Agence d'évaluation d'impact du Canada

ANALYSE DES CHANGEMENTS PROPOSÉS PAR BC HYDRO
AUX CONCEPTIONS DES TRAVERSES DE LA ROUTE 29 AUX
RUISSEAUX FARRELL, DRY ET LYNX POUR LE PROJET
D'ÉNERGIE PROPRE DU SITE C

OCTOBRE 2022

FIGURE 1 : DISPOSITION GÉNÉRALE DES CHANGEMENTS À LA CONCEPTION PROPOSÉS AU NOUVEAU TRACÉ DE LA ROUTE 29 AU RUISSEAU FARRELL

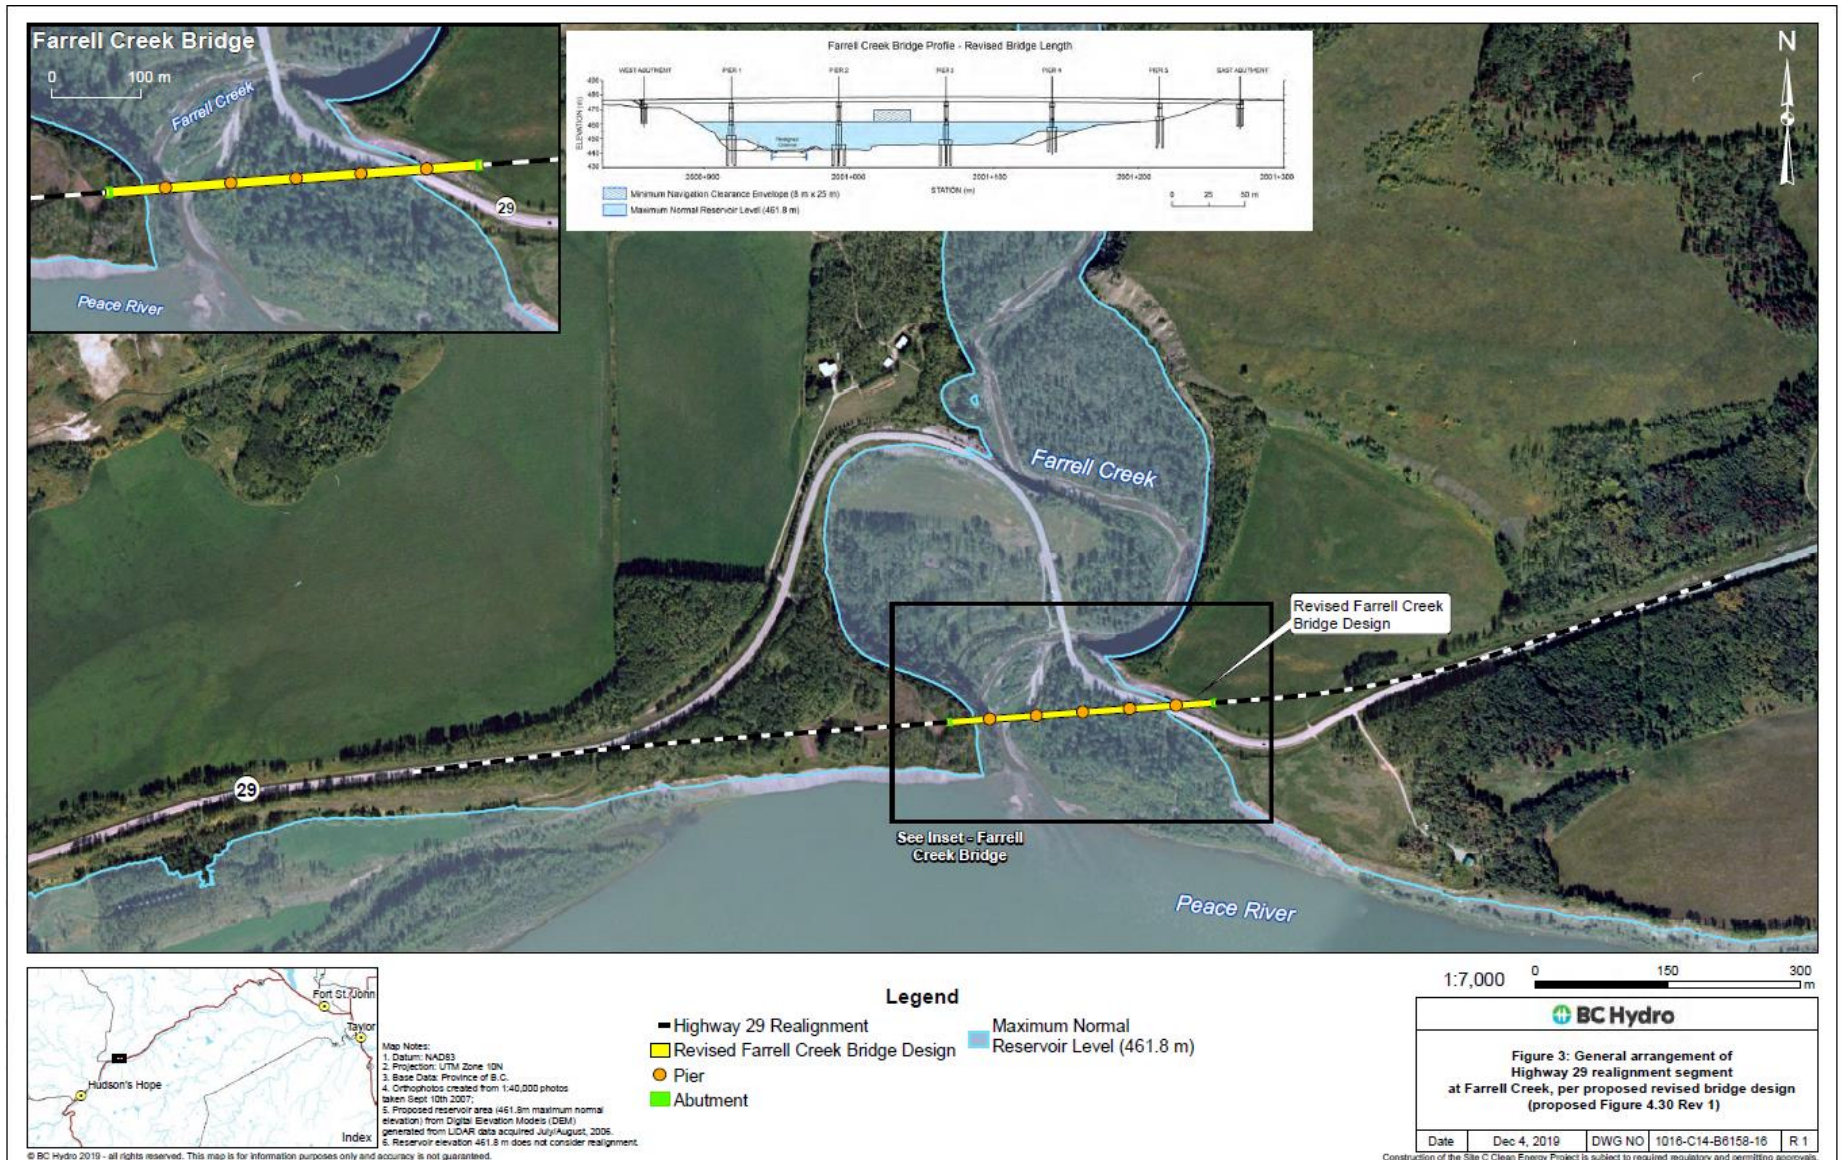
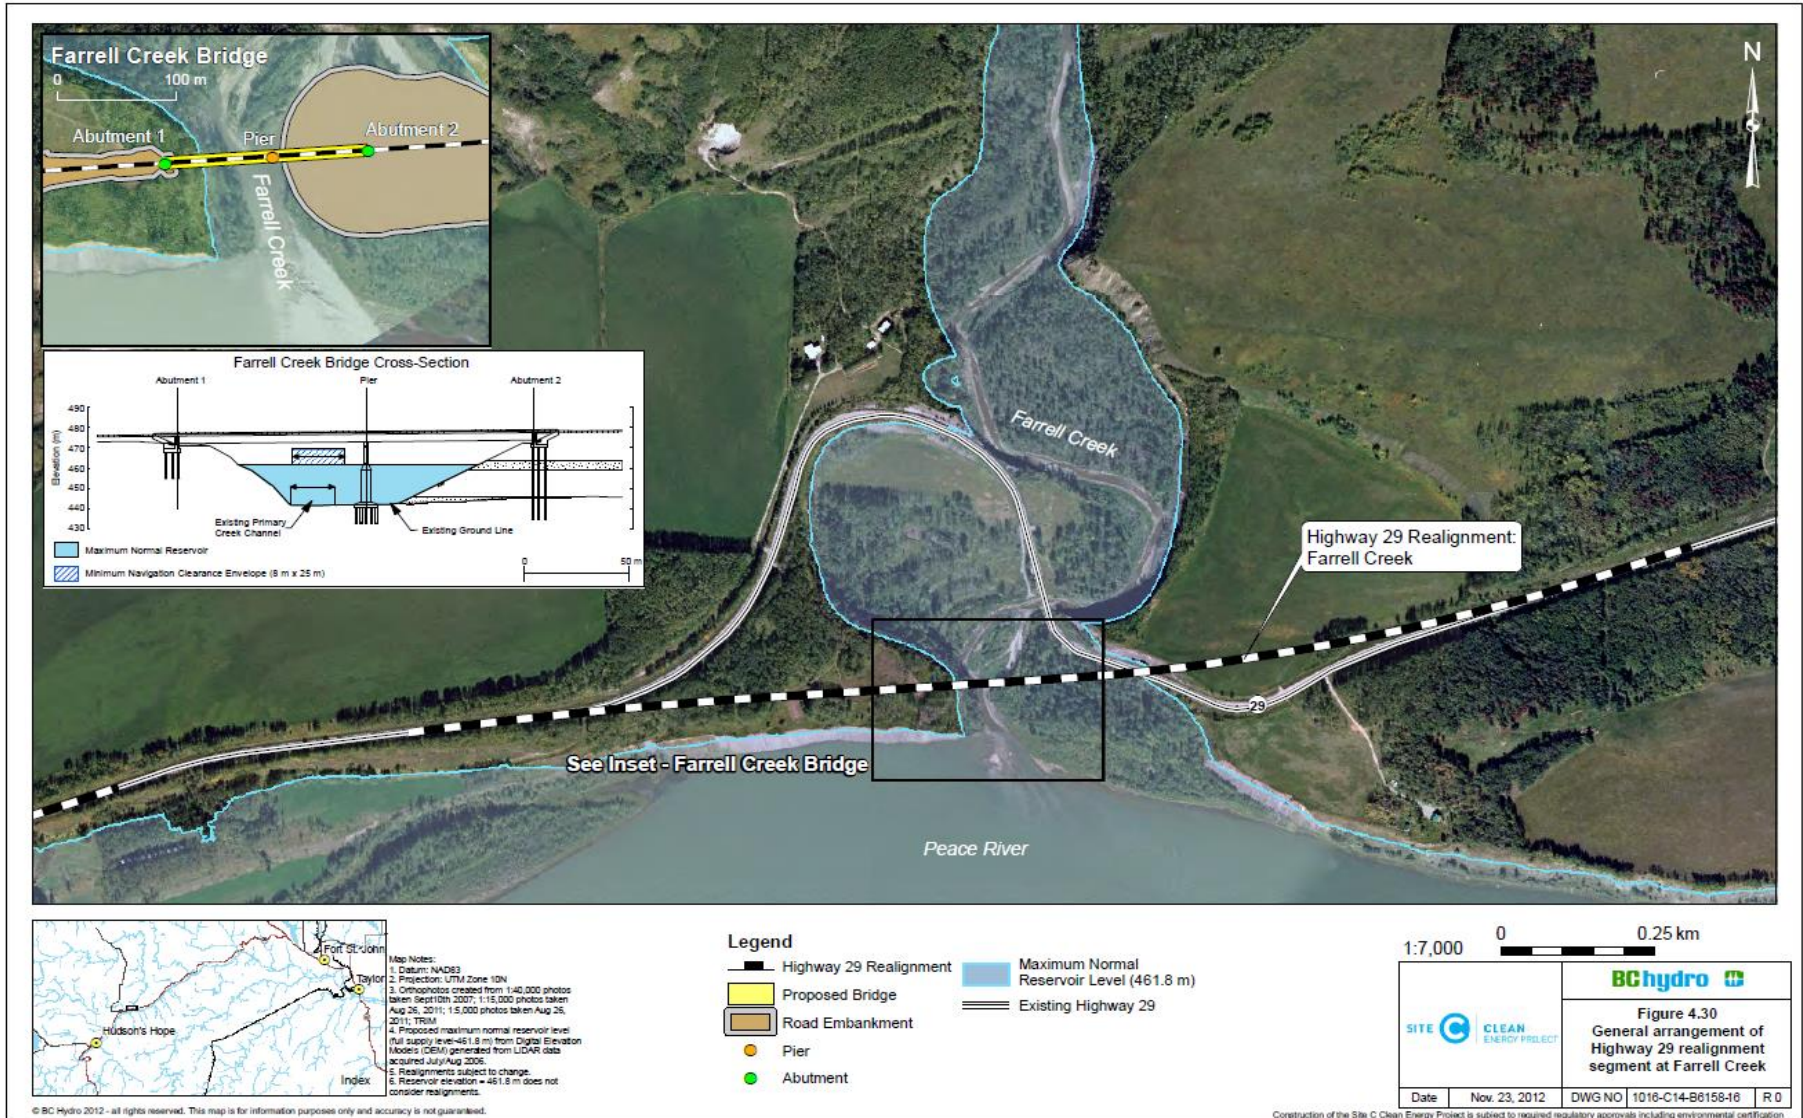
Ruisseau Farrell (figures 1 et 2)

- Travée de pont plus longue, de 170 m jusqu'à 450 m.
- Élimination de la jetée de 150 m.
- Nombre accru de travées de pont, de deux à « pouvant aller jusqu'à sept ».
- Nombre accru de piles, de une à « pouvant aller jusqu'à six ».

Pour le ruisseau Farrell, les études géotechniques indiquaient qu'une zone de schiste désagrégé existe entre les couches de sable et de gravier et la formation schisteuse. Les ingénieurs géotechniques ont conclu que la sécurité de la jetée prévue ne pouvait être assurée qu'en aplatissant les pentes de cette dernière et en excavant et en remplaçant les sols de fondation mous. Le promoteur a déterminé que cette approche n'était pas viable en raison de l'absence potentielle d'un matériau granulaire d'emprunt local, d'un avancement des travaux de construction lent attribuable à l'excavation et aux remblais de fondation supplémentaires et des coûts de construction associés. Au printemps 2019, BC Hydro a déterminé que l'option la plus rentable pour la traverse du ruisseau Farrell serait d'ériger un grand pont.

FIGURE 3 : DISPOSITION GÉNÉRALE DES CHANGEMENTS À LA CONCEPTION PROPOSÉS AU NOUVEAU TRACÉ DE LA ROUTE 29 AU RUISSEAU DRY

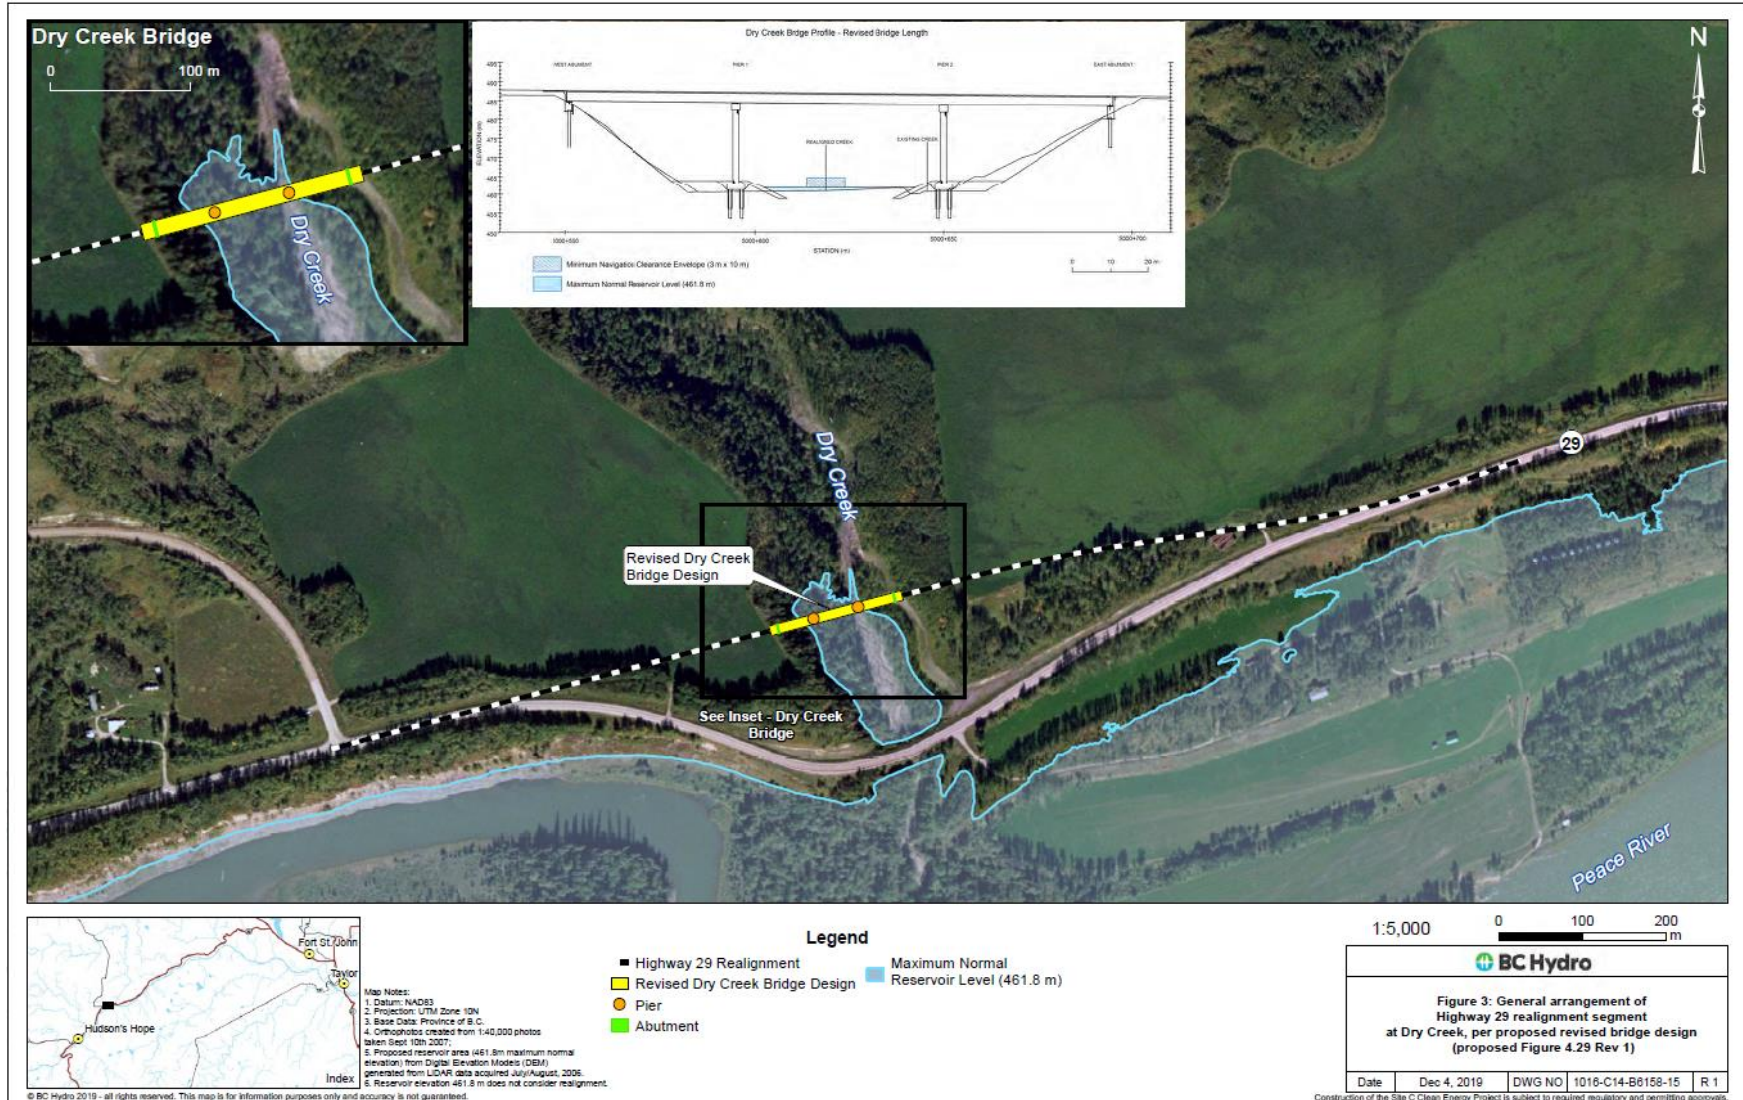
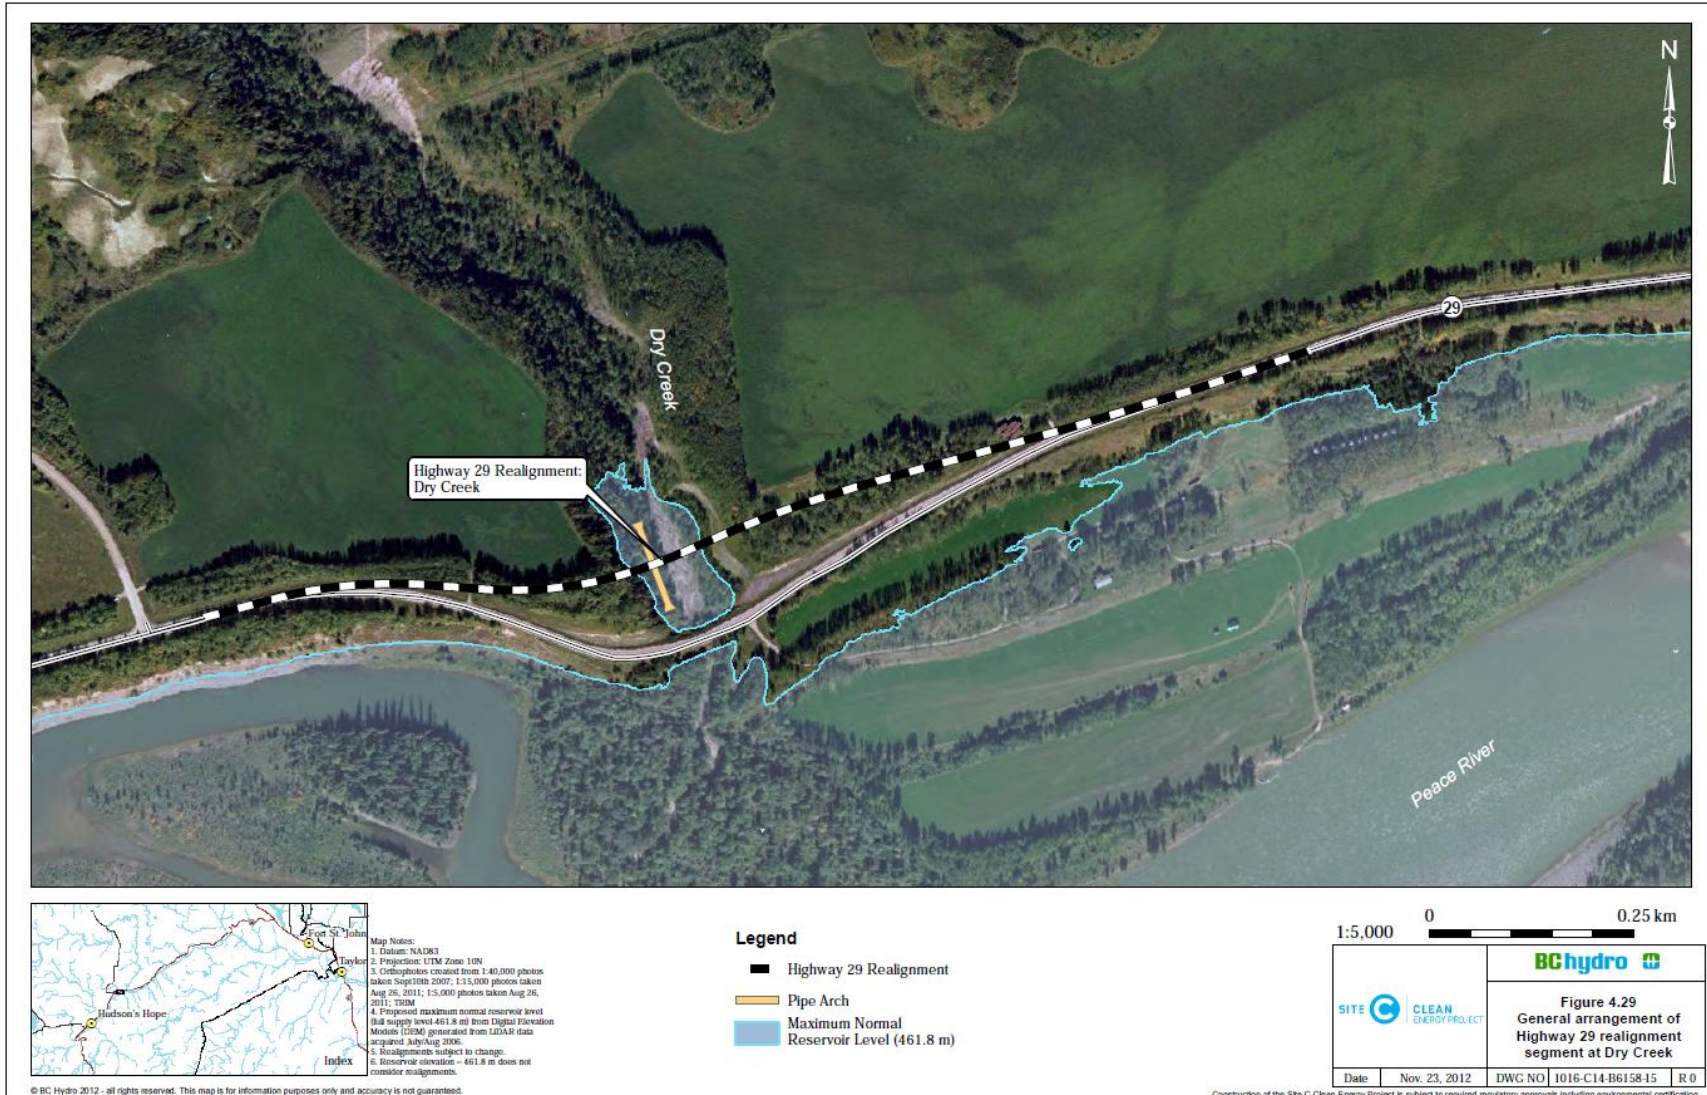
Ruisseau Dry (figures 3 et 4)

- L'emplacement de la traverse du ruisseau Dry sera situé à environ 85 m au nord du tracé initial.
- Remplacement d'un ponceau de 11 m par un pont.

- Longueur de pont pouvant atteindre 200 m.
- Jusqu'à quatre travées de pont.
- Jusqu'à trois piles.

Pour le ruisseau Dry, les études géotechniques ont indiqué que les conditions souterraines n'étaient pas propices à la construction du ponceau à tuyau arqué décrit dans l'EIE. L'analyse de la stabilité des pentes a révélé qu'une excavation importante des sols de fondation ou l'installation d'une fondation à piles profondes serait nécessaire pour installer ledit ponceau. Au printemps 2019, BC Hydro a déterminé que la solution de rechange la plus efficace pour la traverse au ruisseau Dry était un petit pont à trois piles d'une longueur pouvant atteindre 200 m.
